DIO - RK Kamýčká, Roztocká - E1 situace přechodné úpravy provozu

Rekonstrukce ČSOV Kamýčká (084), Praha 6 - gravitace a výtlač; Číslo akce 1/1/C83/01;
Investor: Pražská vodohospodářská společnost a.s.; Zhotovitel: ZEPRIS s.r.o.
Zpracovatel: Dopravní a inženýrské projekty s.r.o. Martin Kubát
Měřítko: 1:500 Datum: 05/2026

Vypořádání připomínek PČR
KRPA-169043-2/ČJ-2006-0000DŽ ze dne 4.6.2026
 (citace vč. *revizní poznámky*)

DIO - RK Kamýčká, Roztocká - E3.2
 situace přechodné úpravy provozu

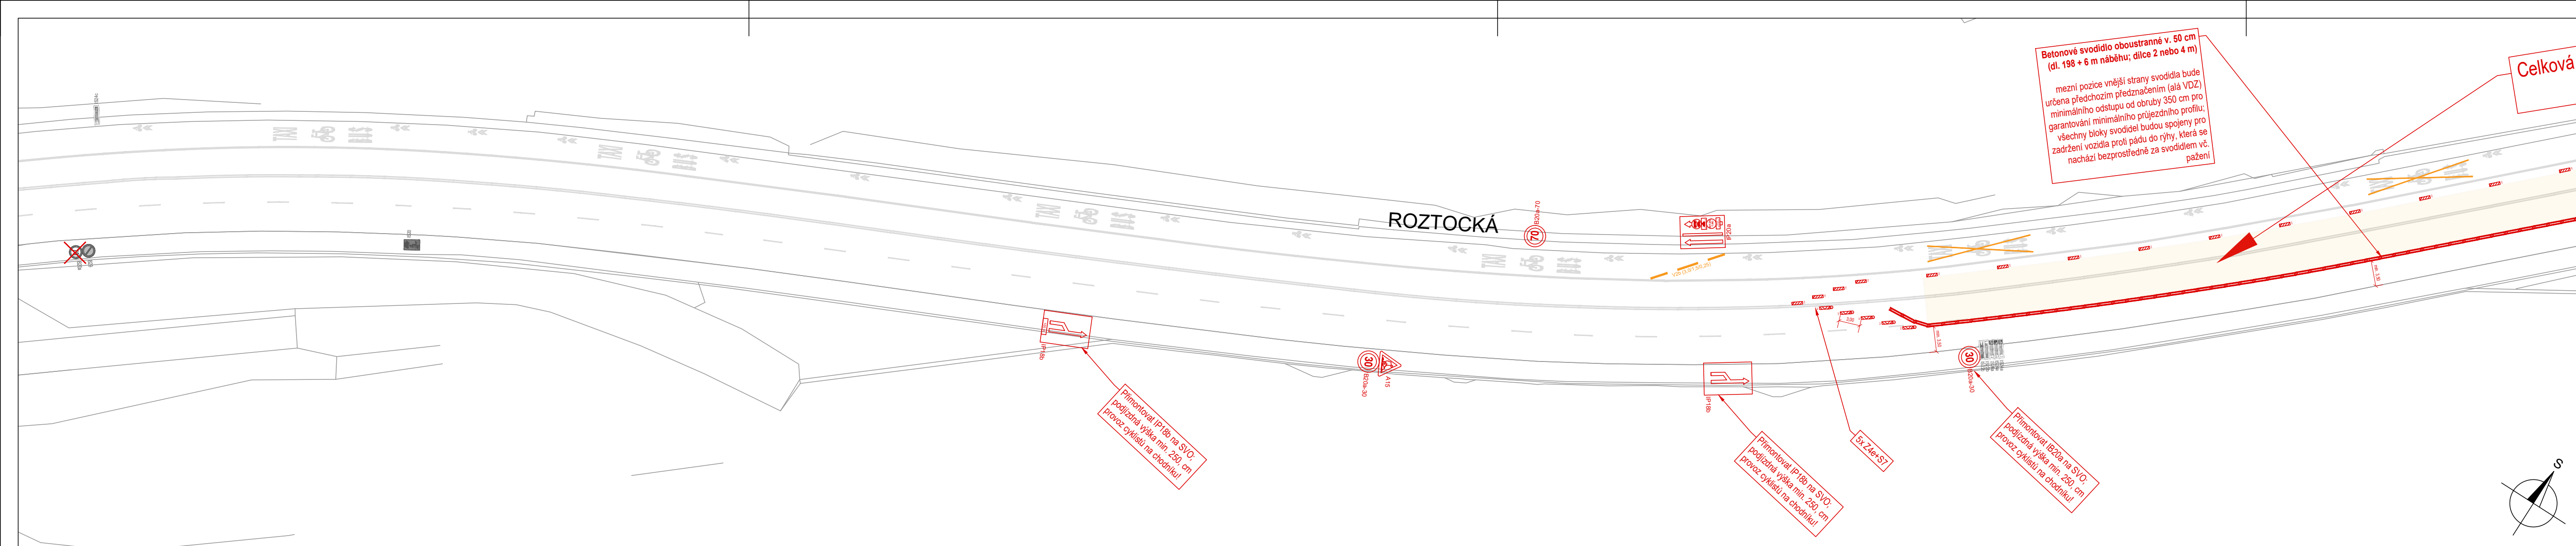
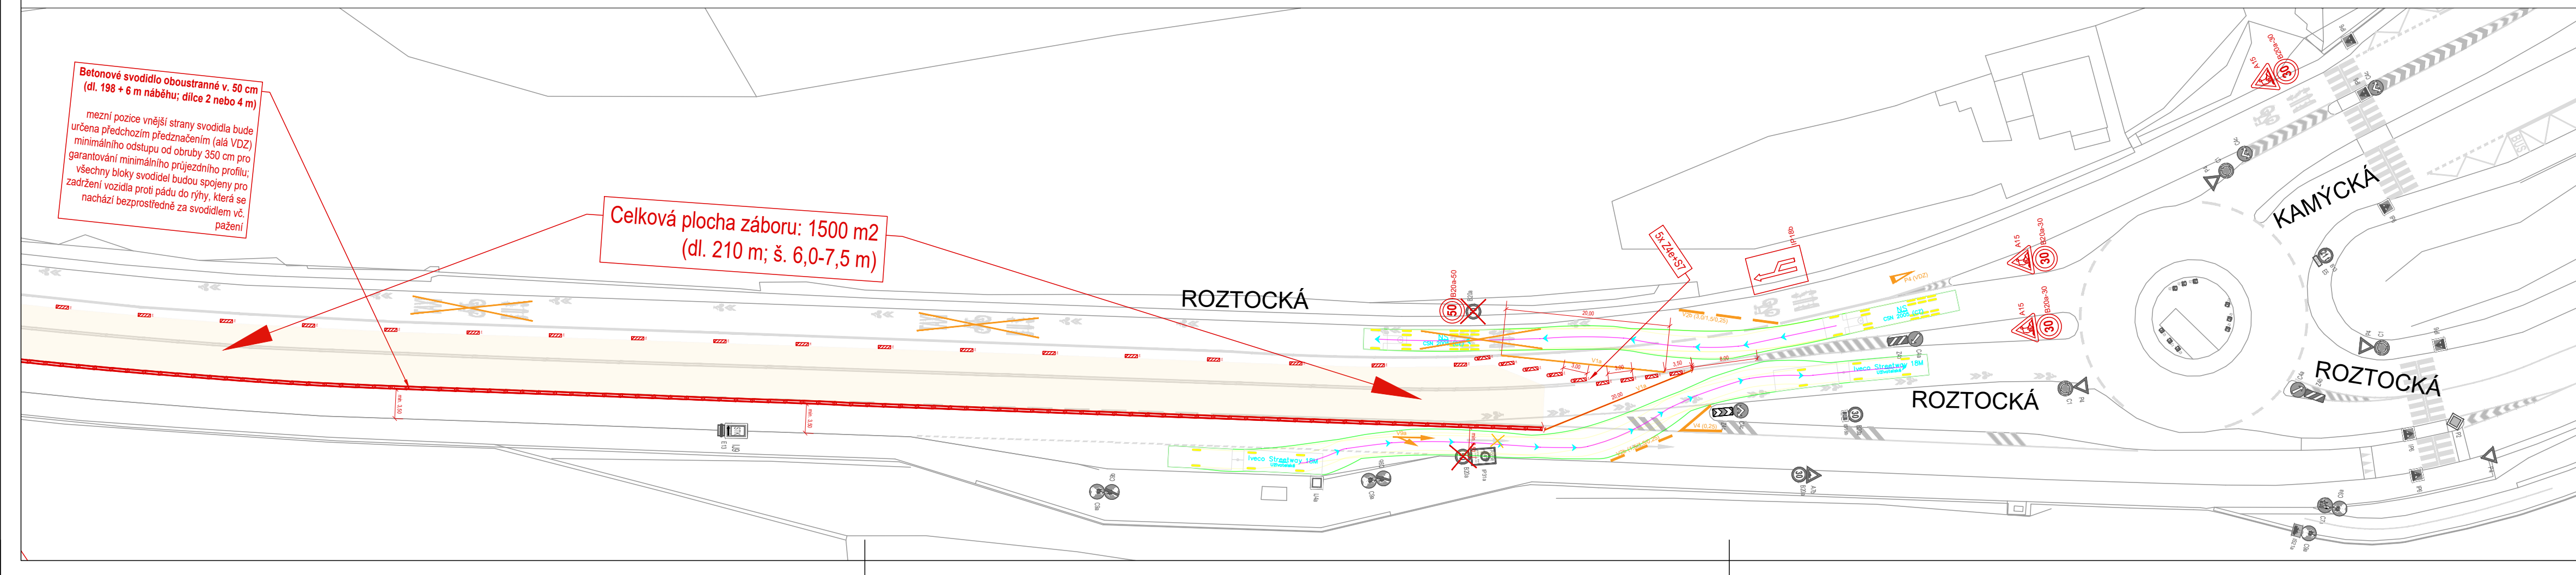
První sestava směrových desek by vzhledem k termínu akce a druhu komunikace měly být doplněny přerušovaným žlutým světlem S7. První sestava směrových desek v daném směru již sestavu S7 obsahovala - doplněny popisky pro zdůraznění umístění S7.

Navržené d. zn. IP18b v těsné blízkosti označených záborů považujeme v souladu s výše uvedenou platnou právní úpravou za nadbytečné, a tedy v rozporu s § 78 odst. 2 zákona č. 13/1997 Sb., o pozemních komunikacích, v platném znění. Jejich umístění není také v souladu s TP66.

Veškeré vodorovné dopravní značení by mělo být doplněno popisem s uvedením patřičných parametrů, přičemž popisy veškerého dopravního značení by mělo být řešeno jednotnou a čitelnou formou. Popisky doplněny a sjednoceny.

Návrhy obsahují duplicitní upozornění na práci na silnici či omezené nejvyšší dovolené rychlosti. Jedna (záměrná) duplicita A15+B20a odstraněna (E3.1 - DC). Duplicita B20a (30 km/h) je vzhledem ke stísněným podmínkám a typu prací hned za hranou svodidel ponechána, zvláště ve spojení s typicky velmi rychlou jízdou vozidel v tomto úseku a že je potřeba, aby tuto rychlost podél záboru co nejvíce řidiči dodrželi. Duplicita A15+B20a u OK Roztocká x Kamýčká (E3.2 - DC) je nutná kvůli včasnému rozpoznání řidičem manévrujícím v OK s omezenými schopnostmi rozhledu a soustředěním pohledu i mimo standardní umístění. Pokud PČR trvá na odstranění této duplicity, prosíme o výškrtnutí konkrétní SDZ v rámci řízení u silničního správního úřadu.

Odkaz je na neexistující paragraf v zákoně 13/1997 Sb. Pokud se jedná o zákon č. 361/2000 Sb. "o silničním provozu", domníváme se, že smysl příslušného ustanovení zcela naplňujeme a že navržené SDZ IP18b je zcela žádoucí s ohledem na redukci počtu průhů a polohu zúžení. Pokud PČR na tomto trvá, prosíme o označení a výškrtnutí konkrétní SDZ v rámci řízení u silničního správního úřadu. Za rozporné s TP66 umístění IP18b s ohledem na místo a funkci nepovažujeme, ačkoli modelová situace TP66 uvažuje zpravidla/vzorově s odlišnými vzdálenostmi.
